改善箇所説明図

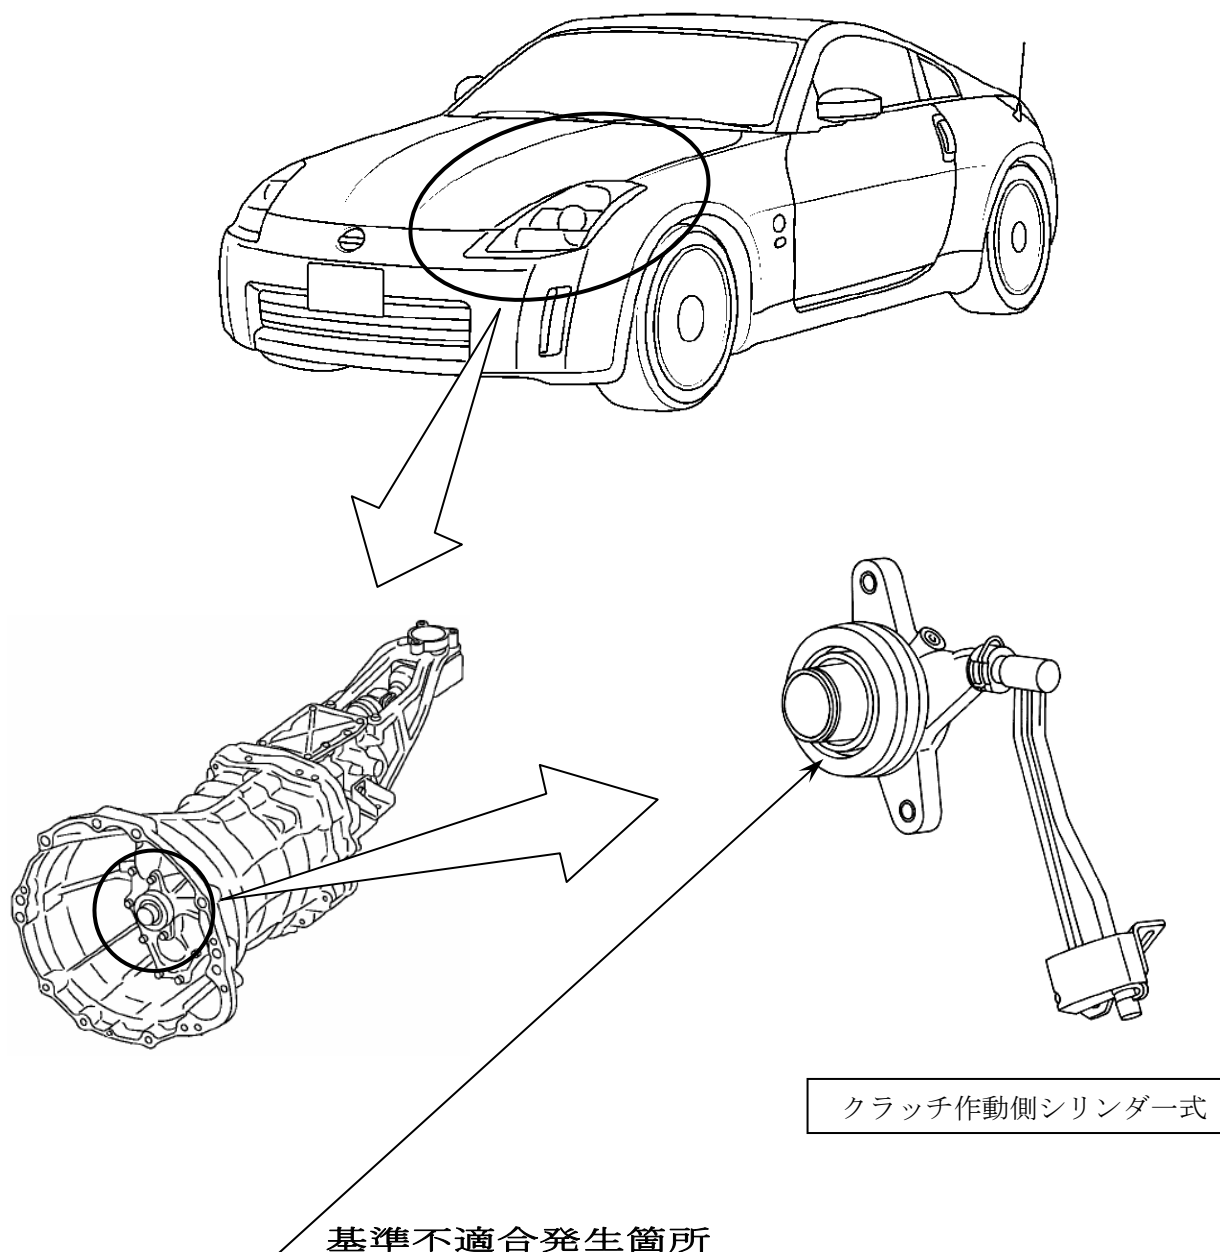
クラッチ作動側シリンダの製造工程において、オイルシール保持部の加工が不適切なため、オイルシールが損傷するものがある。そのため、そのままの状態で使用を続けると、シール不良となり、当該シリンダ内部に空気が混入するものがあり、最悪の場合、変速できなくなるおそれがある。

全車両、当該クラッチ作動側シリンダー式を良品と交換する。

識別：銀色のシールをモデルナンバープレートの右横に貼り付ける。
